## 改善箇所説明図

### 不具合の内容

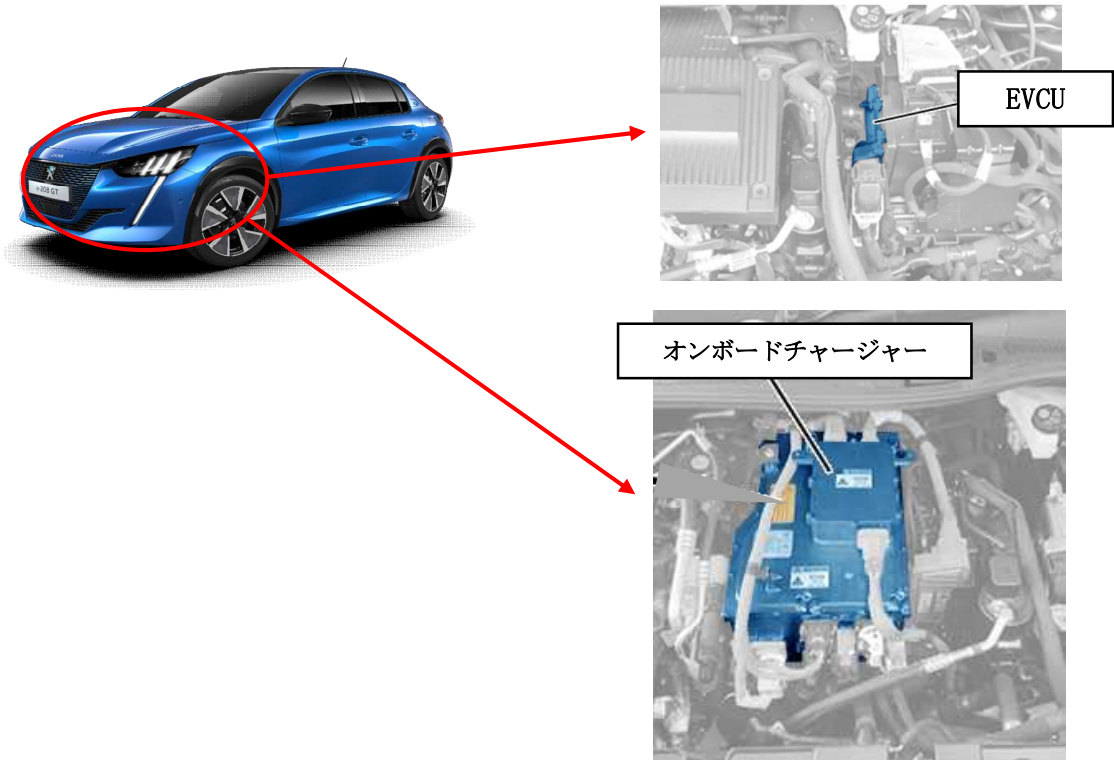
オンボードチャージャー及び EVCU（電気駆動トレインスーパーバイザー ECU）において、オンボードチャージャーの基板の接続及び EVCU のソフトウェアが不適切なため、オンボードチャージャーに一時的な電圧変動が発生し、EV システムの故障と判断してしまい、警告灯点灯、警告メッセージの表示、及びモーターの作動停止が発生するおそれがある。このため、車両が走行中に停止し、停止後すぐに再始動できなくなるおそれがある。

全車両、EVCU 及び関連するソフトウェア（バッテリーEV システム）を対策プログラムに更新する。また、オンボードチャージャーのシリアル番号を確認し、該当する場合はオンボードチャージャーを対策品に交換する。

車台番号打刻の上段左側に黄色のペイントを塗る。
